東海発電所 廃止措置計画変更認可申請

変更認可申請の概要及び
審査基準との適合性について

2019年12月16日

日本原子力発電株式会社

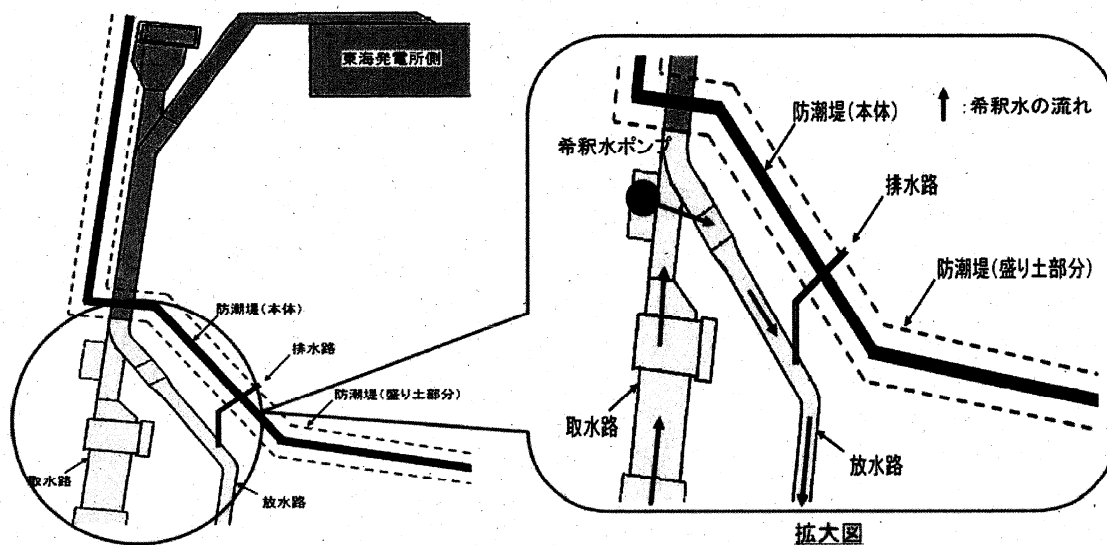
東海第二発電所の防潮堤設置に伴い、東海発電所の取水路及び放水路と干渉する部分や地下強度を上げる必要のある部分を閉塞する。

この閉塞部分は、防潮堤を撤去する時まで解体撤去ができなくなることから、廃止措置対象施設から除外し、東海第二発電所にて管理する。

東海第二発電所の工事計画認可申請書においては、防潮堤設置に伴い、東海発電所の取水路及び放水路の干渉する部分や地下強度を上げる必要のある部分を閉塞することとして、2018年10月18日に認可を受けている。

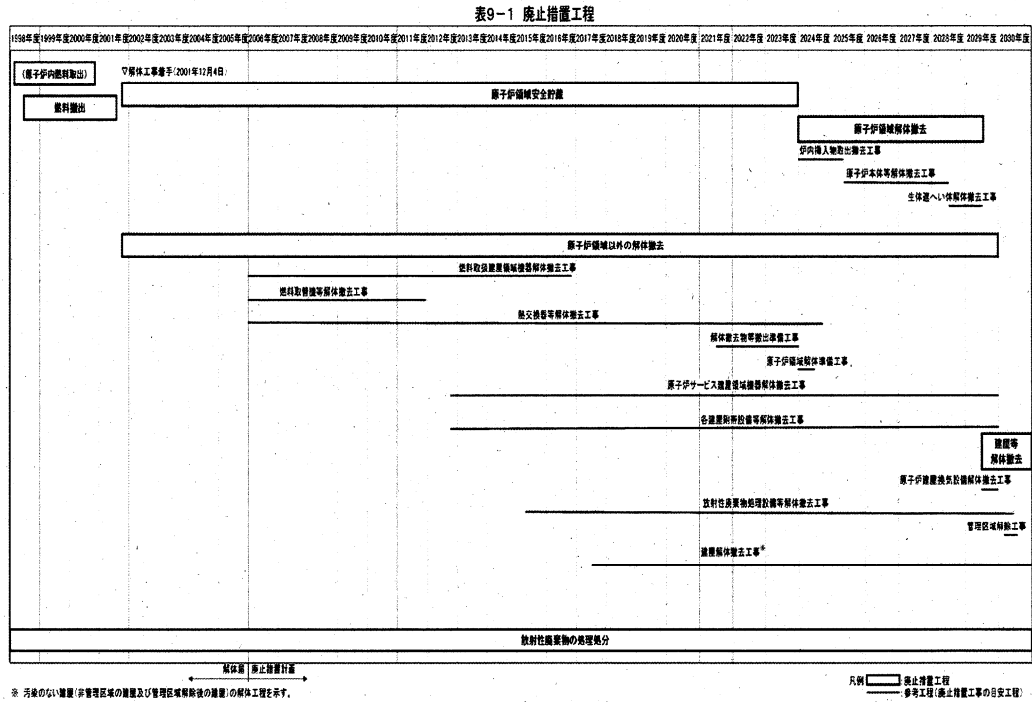
- 排水路を横断する防潮堤設置工事時は、防潮堤設置工事と排水停止期間の調整を行い、その期間は廃液が発生する作業等を休止し、洗濯廃液等の処理を停止する。
- 排水路は、防潮堤鋼管杭の間を通り、放水口側への排水が可能なように施工する。なお、防潮堤横断部出口側には、「構内排水路逆流防止設備」

が設置される。(東海第二発電所 工事計画認可申請書で認可済)
